奥沢小学校

平成29年度通学路合同点検実施結果 箇所図

通学路合同点検実施日時：平成29年10月6日 午前10時30分～

平成29年度通学路合同点検実施結果一覧(学校ごと)

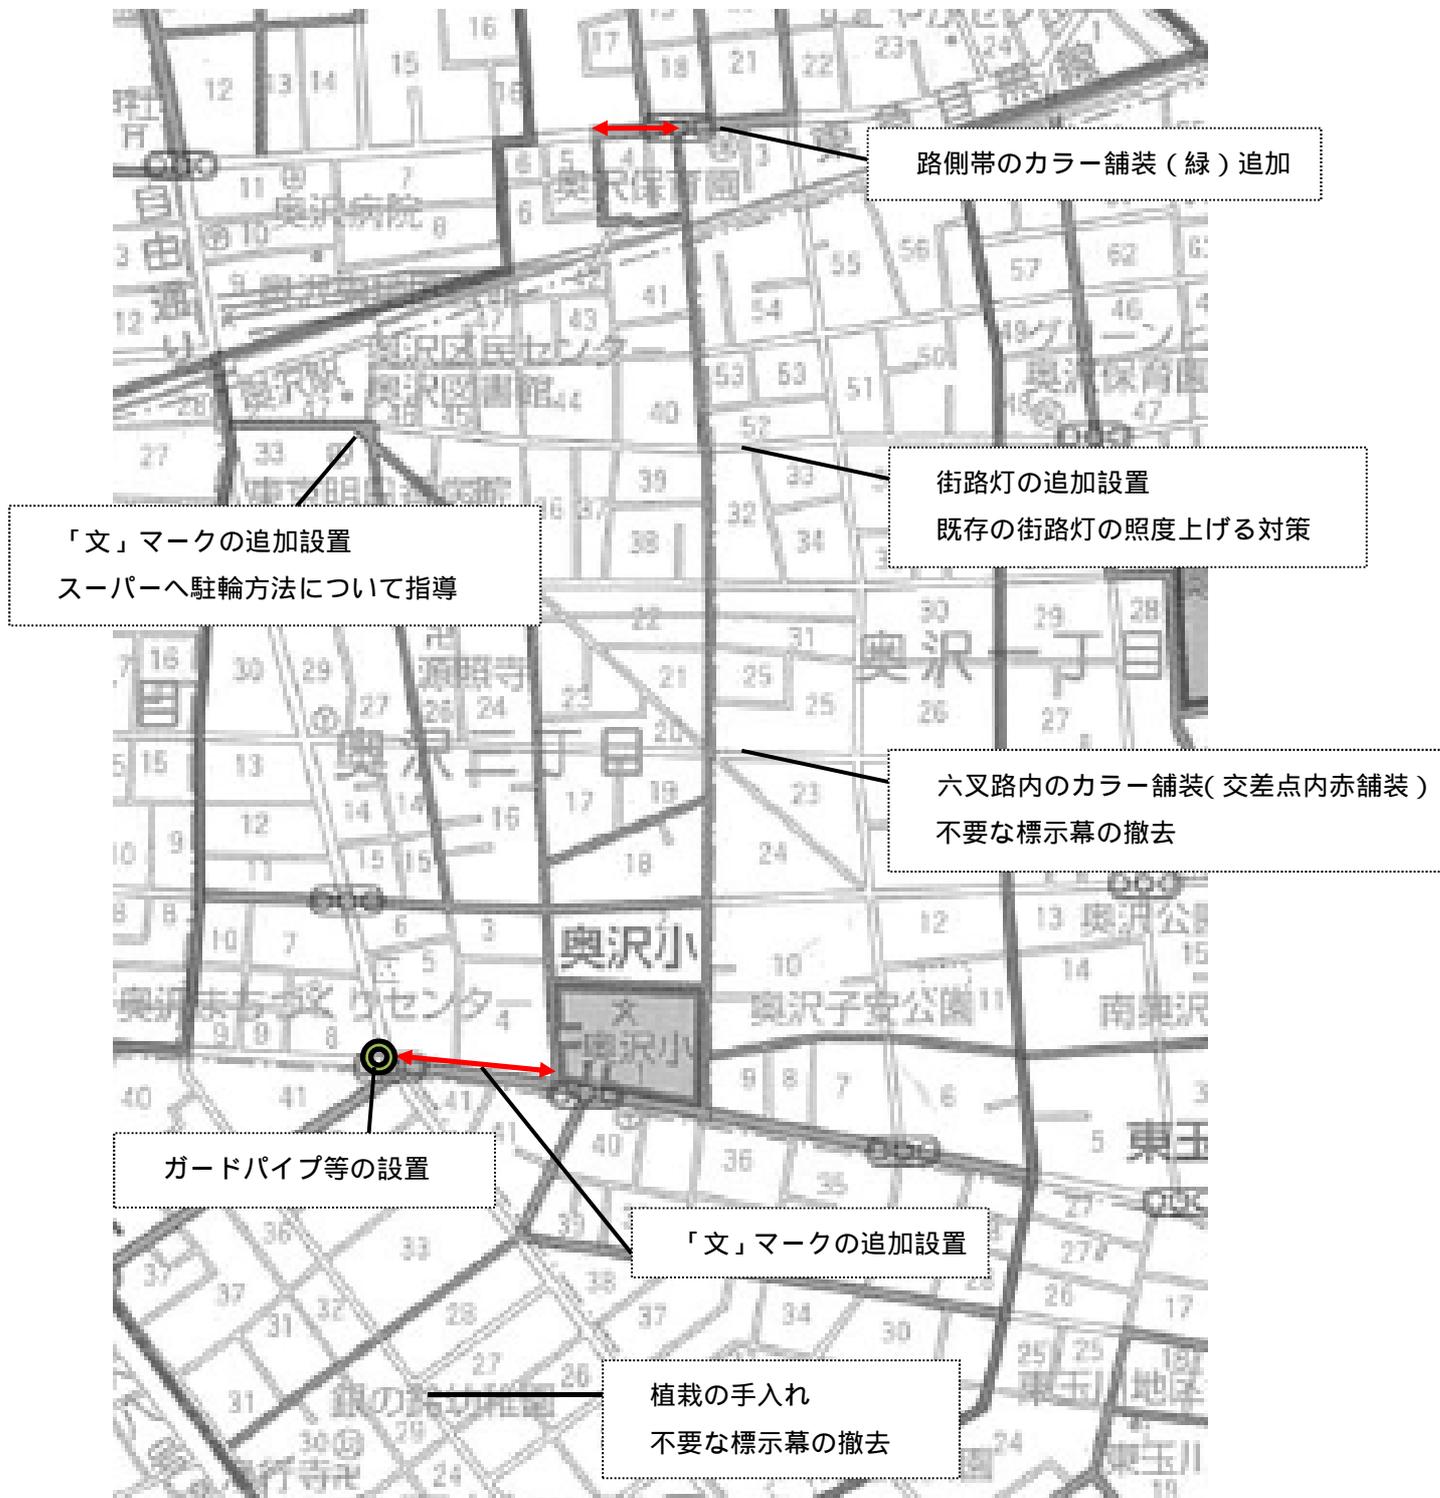
点検No	点検箇所	点検理由	対策方針		
			検討先	対策案	検討状況等(平成30年3月31日時点)
奥沢3-19-2道祖神脇(六叉路)		現在も事故多発場所。道の交差が微妙にずれており、見通しが非常に悪い。一時停止も徹底されていない。道路のカラー舗装、点滅紙の設置、光る「とまれ」標識の設置を要望。	玉川土木管理事務所	六叉路内のカラー舗装(交差点内赤舗装)	実施済み。
			玉川土木管理事務所	注意喚起標識幕の設置。既に全方向へ貼り付け済みゆえ、上記カラー舗装の検討状況によっては実施せず	カラー舗装整備のため、設置しない。
			学校健康推進課	不要な標識幕の撤去	実施済み
奥沢3-5-3交差点(東玉川)		角にあったラーメン屋がなくなって住宅が建ったため、3年前よりさらに見通しが悪くなり、危険度が増した。歩道が狭く、スピードを出す車が多いため、非常に危ない。ガードレール増設、電柱撤去、歩道拡張、通学路であることを強調標識の設置を希望。	学校健康推進課	「文」マークの追加設置	実施済み
			東京都第二建設事務所	道路に面する家屋の邪魔にならない位置に、ガードパイプ等の設置検討	実施済み
奥沢駅前		事故多発場所。通学路であることが認識されておらず、一方通行に違反する車も多い。スーパー利用者の駐輪マナーが悪く、夕方には道が狭くなっていることもある。通学路標示の増設、一方通行標識の強調(より目立つもの)を要望。	学校健康推進課	「文」マークの追加設置	実施済み
			玉川警察署	スーパーへ駐輪方法について指導	点検時指導済み。その後も店長あて警告措置をとっている。再三近隣の方からも苦情がある旨を店長に伝え、駐輪場を正規に設けられないのならば、自転車での来店は断るよう指導した。
奥沢2-2-26～2-18-1あたり)奥沢保育園前の道路		歩行者通路が非常に狭く、横断歩道の信号を待つ子どもが道にあふれるなど、非常に危険な状況。ガードレールの増設、通学路標示の増設や強調を要望。	玉川土木管理事務所	路側帯のカラー舗装(緑)追加	実施済み
奥沢1-32-9付近の交差点		車だけでなく自転車の行き来も多い。しかもかなり高速で走る。夜は暗い。自転車で徐行を促す看板の設置、通学路標示の増設、街路灯の設置を要望。	学校健康推進課経由で工事第一課へ依頼	街路灯の増設について工事第一課へ依頼	年内に増設(1台)し、さらに反対側にある道路の街路灯については照度を上げる対策を施す予定。

-	工事のため、完了後に横断歩道等の塗り直し予定	同左
東玉川2-29-7付近		道路までに植栽が生い茂る。平成26年度に一度手入れをされたが、それ以降手入れがされていない。	学校健康推進課	不要な標識幕の撤去	実施済み
			-	点検時代採完了、改善済。経過観察	同左
